LAVORI PER L'ADEGUAMENTO STRUTTURALE ANTISISMICO E LA MESSA A NORMA ANTINCENDIO DELLA SCUOLA MEDIA IN FRAZIONE CRETAZ DEL COMUNE DI VALTOURNENCHE

Relazione tecnica

CONSIDERAZIONI SULLA FONDATEZZA DELLE RISERVE E SULLA
METODOLOGIA DI RINFORZO

CODICE ELABORATO 163_R_002_A

Figura 2.1 – Particolare B

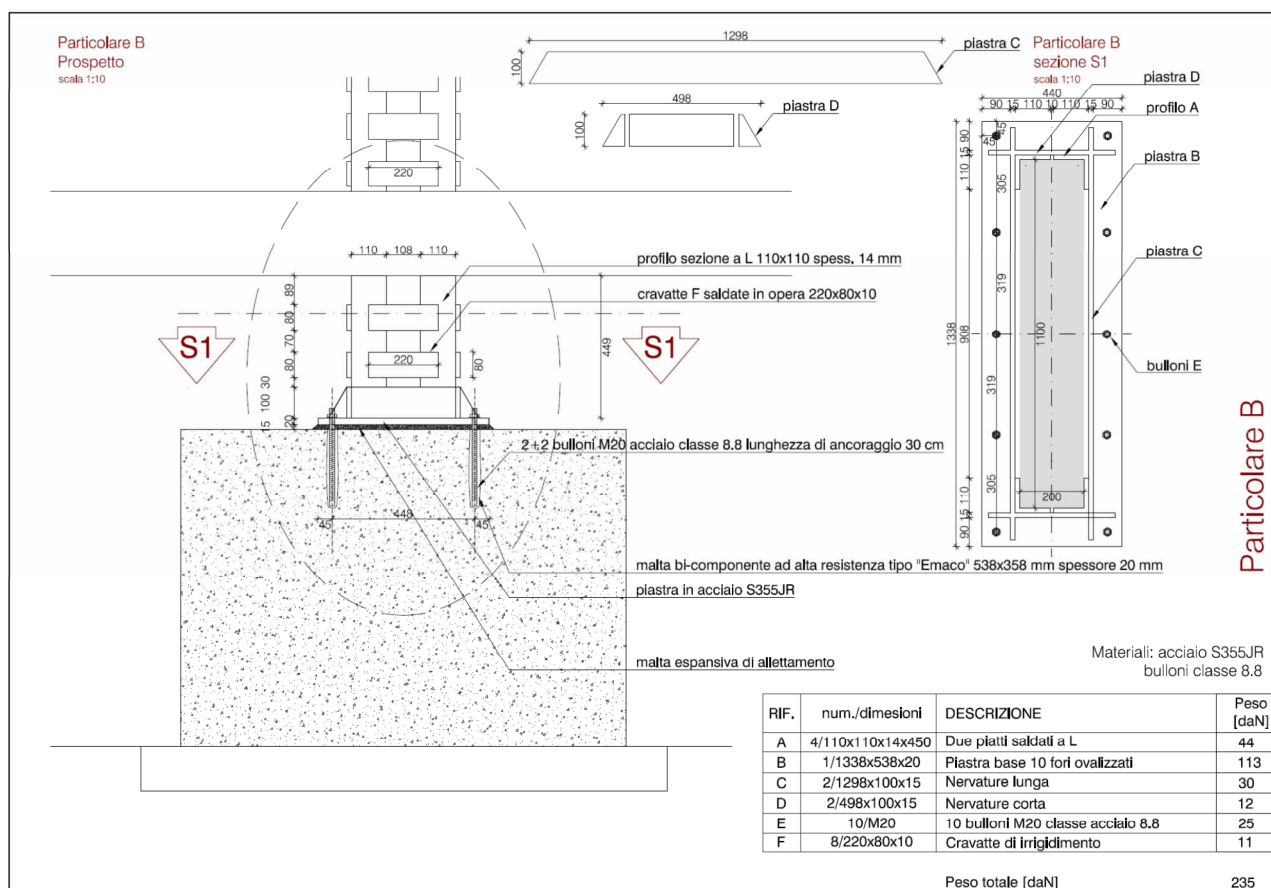
- **Punto F.** Si fa qui riferimento al collegamento al plinto del rinforzo delle colonne (vedi **Figura 2.1** relativa al particolare B). In effetti la realizzazione dei fori sul plinto per il collegamento della piastra risulta difficoltoso con spessori disponibili di 30-40 cm quali individuati dall'Impresa (e peraltro in linea con quanto indicato in progetto, pari a 45 cm). La soluzione indicata dal Progettista (ovvero di procedere dall'estradosso del primo solaio) non appare percorribile sia a causa degli inevitabili errori di realizzazione dei fori che dovrebbero essere compensati da tolleranze nella piastra, sia a causa del possibile taglio di barre di armatura esistenti del solaio durante la realizzazione dei fori.

- L'inserimento dei connettori per ancorare le piastre al plinto potrà essere effettuato forando i plinti a partire dall'estradosso del primo solaio.

Figura 3.1 – Intervento trave non di bordo

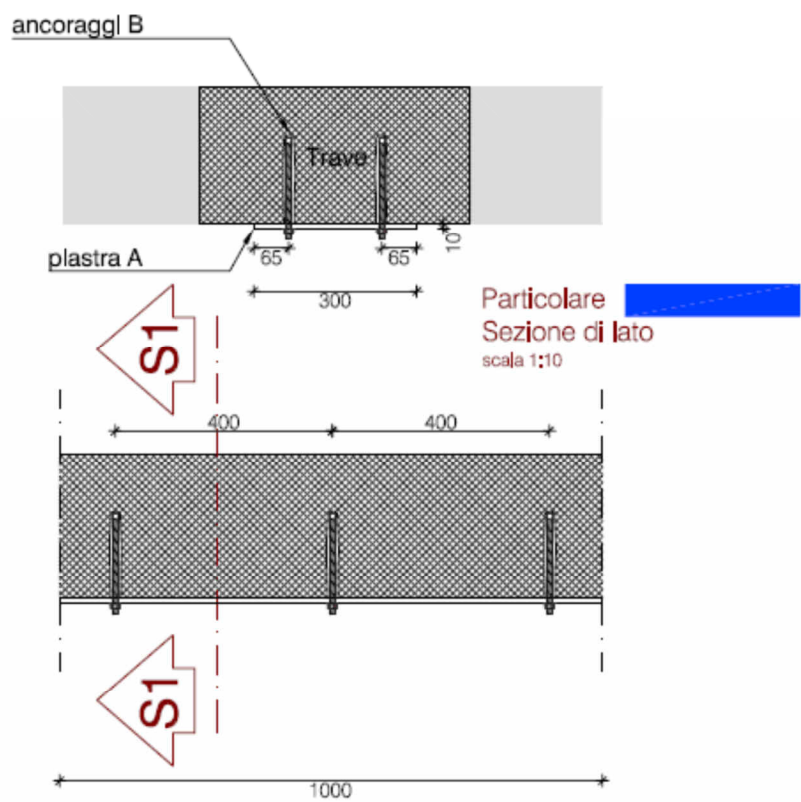
Nella verifica a taglio della trave rinforzata (pag. 10 della nota del Progettista), le considerazioni fatte dal Progettista sono le seguenti: *“la resistenza a taglio viene affidata alla sezione della piastra applicata all’intradosso che è continua, nei prossimi calcoli è stata inserita un’area trasversale resistente pari a 3000 mmq (non si tiene conto delle staffe esistenti (il passo è stato comunque stabilito in 20 cm seppur la piastra sia continua)”*.

Nella frase sopra indicata, e nei calcoli successivi che sono congruenti con essa, è stata fatta confusione fra armatura longitudinale (ovvero la piastra di rinforzo inserita) e l’armatura trasversale (ovvero le staffe); inoltre viene esplicitamente affermato che la piastra di rinforzo è continua, senza che alcuna evidenza di tale fatto possa essere ritrovata nel progetto. Di fatto, l’armatura trasversale

non è stata assolutamente modificata dal rinforzo, che, ha al limite incrementato l'armatura longitudinale compressa; ne consegue che la resistenza a taglio non è stata in alcun modo modificata.

Figura 3.2 – Stralcio della nota del Progettista (estratto da pag. 8)

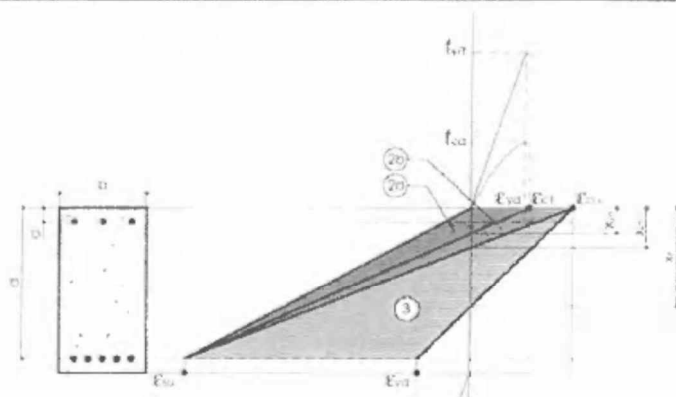
La verifica prosegue con la valutazione della resistenza della sezione rinforzata dove, sulla base del tipo di rinforzo adottato, viene incrementata l’armatura compressa (la sezione analizzata è infatti quella in corrispondenza del pilastro, e quindi soggetta, in combinazione statica, a momento negativo, ed il rinforzo prevede un incremento dell’armatura inferiore). Si premette innanzitutto che nel progetto non è presente il particolare del rinforzo della trave in spessore in corrispondenza del nodo; l’unico elaborato grafico disponibile è quello riportato in **Figura 3.1**. Non è quindi chiaro come il Progettista pensa di dare continuità al rinforzo in corrispondenza del nodo. In ogni caso, l’incremento di armatura compressa può solo migliorare la duttilità della sezione, ma non ne può incrementare la resistenza. I risultati della verifica puntuale riportati dal Progettista vanno invece in tutt’altra direzione: è infatti indicato che la sezione lavora in campo 4 (**Figura 3.2**), e quindi con ridotta duttilità. Entrando nel merito del calcolo, pur con le incertezze legate al fatto che non è visibile nel testo a disposizione il momento resistente (cella evidenziata in **Figura 3.2**) pare che nel calcolo l’armatura integrativa sia stata considerata come tesa (e quindi applicata al lembo superiore) e non come compressa (come effettivamente è).

Figura 5.1 – *Intervento su travi di bordo*

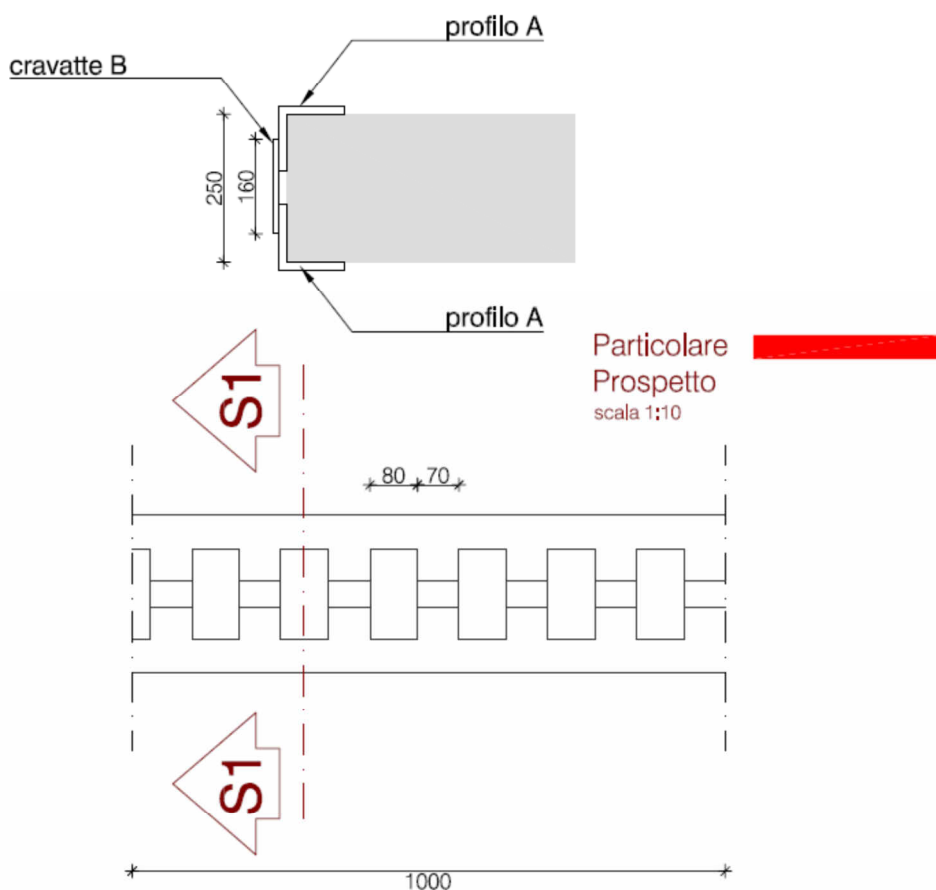
2. L'intervento sulle travi di bordo ne può modificare la resistenza a taglio e a flessione in quanto risulta continuo sul nodo (in effetti questa continuità è rappresentata unicamente in un render e non nei disegni esecutivi). In ogni caso, vista la asimmetria dell'intervento (che investe solo la parte esterna della trave di bordo), la sua efficacia va puntualmente dimostrata;

Figura 5.2 – Intervento su pilastri

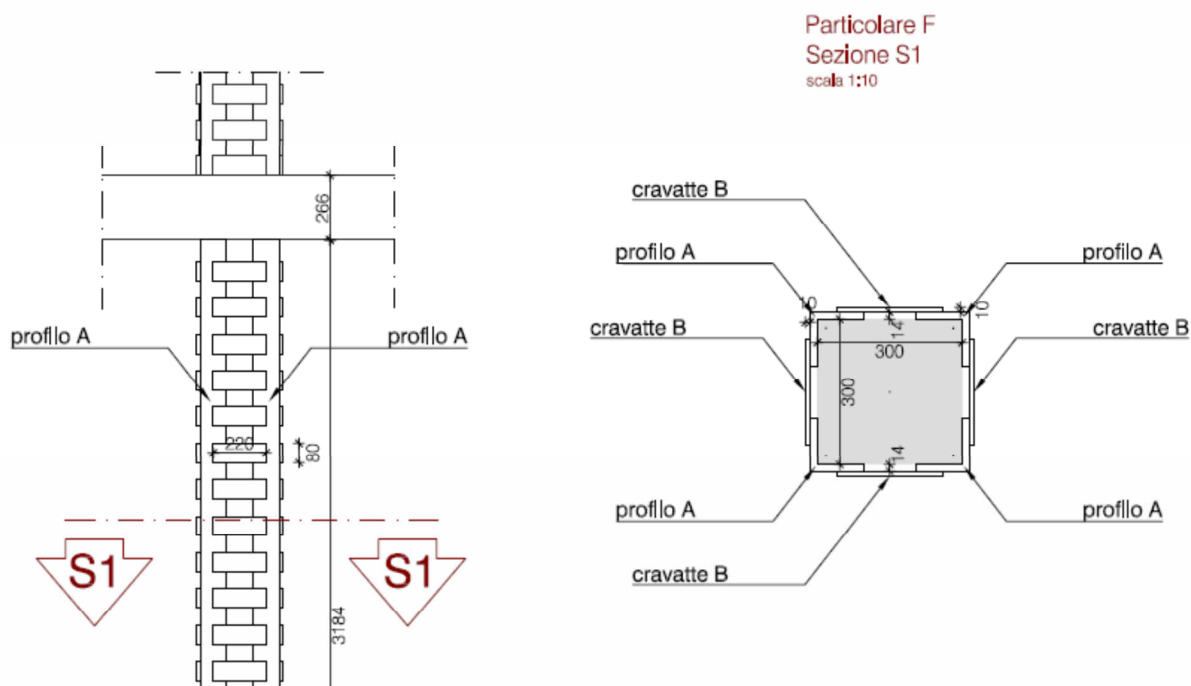
Per quanto riguarda i pilastri l'ing. Fumarola espone perplessità a riguardo del sistema di rinforzo adottato; sul punto si concorda con l'ing. Fumarola, come meglio specificato nel successivo paragrafo.

3. L'intervento sui pilastri è a tutti gli effetti un semplice confinamento del pilastro stesso: non essendo gli angolari continui nel nodo la resistenza delle sezioni terminali non è di fatto modificata.
